DATUM	3 april 2018	TEAM	Vergunningverlening Natuur en Landschap
ZAAKKENMERK	Z-WNB-RI-REG-2018-0456	REFERENTIE	Servicebureau
NUMMER	81CBAA60	DOORKIESNUMMER	030-2583311
UW BRIEF VAN	-	FAX	030-2583139
UW NUMMER	FF/75C/2016/0703. toek.sk	E-MAILADRES	servicebureau@provincie-utrecht.nl
BIJLAGE(N)	- Ontheffing Wnb met nummer FF/75C/2016/0703. toek.sk - Wijzigingsverzoek	ONDERWERP	Besluit wijziging voorschrift

Datum 25 augustus 2017
Betreft Beslissing op uw aanvraag

De aanvraag heeft betrekking op de realisatie van het project 'Voormalig V&D gebouw te Utrecht', gelegen in de gemeente Utrecht. Het project betreft de grootschalige renovatie van het voormalige V&D gebouw aan de Rijnkade 5 in Utrecht. De werkzaamheden bestaan uit het aanpassen van de indeling van het gebouw en de bovenste twee verdiepingen en het realiseren van een nieuwe buitengevel. U vraagt ontheffing van de verbodsbepalingen genoemd in artikel 3.1, lid 2 van de Wet natuurbescherming voor wat betreft exemplaren van de gierzwaluw (*Apus apus*).

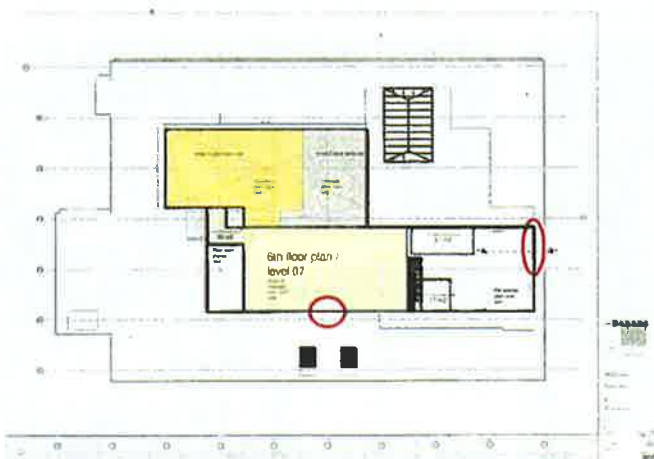
5. Ik verzoek u op een overzichtsfoto aan te geven waar de tijdelijke voorzieningen nabij het V&D-logo en de ventilatieschachten worden aangebracht. Op welke afstand bevinden deze zich van de bestaande nestlocaties en hebben deze een andere oriëntatie?

De tijdelijke voorzieningen nabij de schachten hebben dezelfde oriëntatie als de bestaande locaties aan de Rijnkade. De tijdelijke kasten ter plaatse van het V&D-logo hebben een andere oriëntatie (die liggen op de korte gevel).

Boven de tijdelijke kasten ter plaatse van het V&D-logo en onder de tijdelijke kasten ter plaatse van de ventilatieschachten.

Rechts de kasten ter plaatse van het V&D-logo en links de stroomvoorziening ten behoeve van het geluidsinstallatie voor het afspelen van het geluid. Het geluid zelf is te horen via een box/spieler die is geplaatst tussen de kasten; de gierzwaluwen worden dus gelokt naar de kasten zelf (en niet een box/spieler op het dak).

noordoostzijde van het gebouw; geschikte delen (geel omlijnd) en aangetroffen nestlocaties (gele sterren)

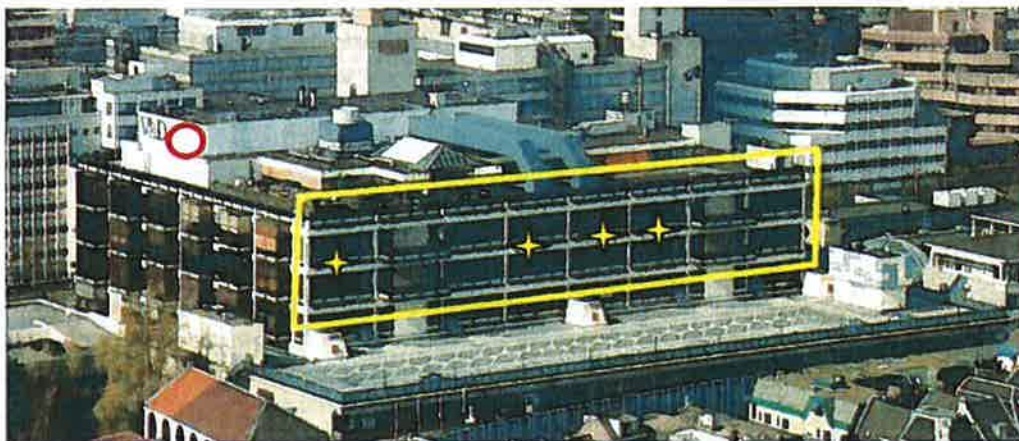
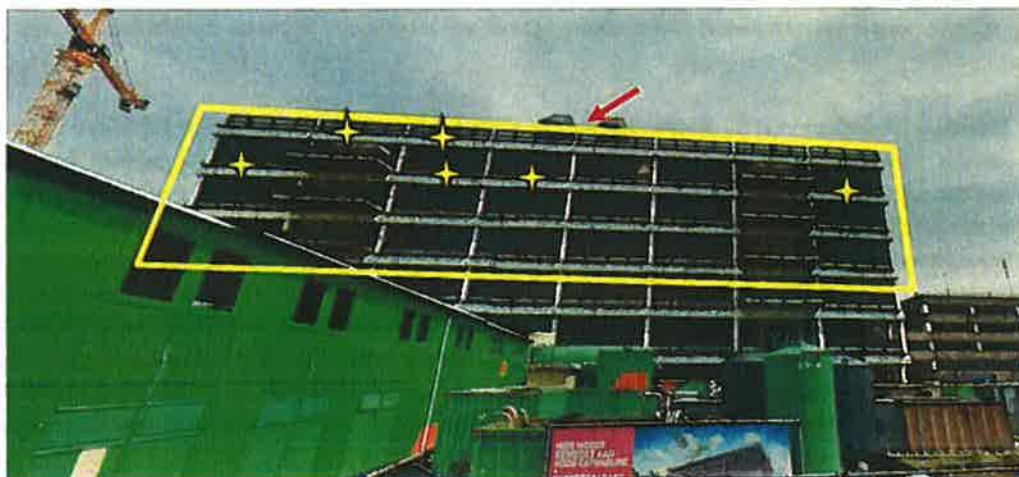
4. Zijn alleen de lange noordoostgevels en de zuidwestgevels geschikt als nestlocatie voor de gierzwaluw? Zijn de overige korte gevels niet geschikt?

zuidwestzijde van het gebouw; geschikte delen (geel omlijnd) en aangetroffen nestlocaties (gele sterren)

Bovenstaand de afbeeldingen uit de natuurtoets waarop de in 2016 aangetroffen nesten van gierzwaluw zijn aangetroffen. In rood zijn de locaties van de gerealiseerde tijdelijke kasten aangeduid. Dit is ook de locatie van de definitief te realiseren kasten.

De afstand van de bestaande nestlocaties tot de nieuwe locaties is enkele meters tot tientallen meters, afhankelijk van de nestlocatie. De afstand is zeker minder dan 100 - 200 meter die in de soortenstandaard voorgierzwaluw wordt gehanteerd.
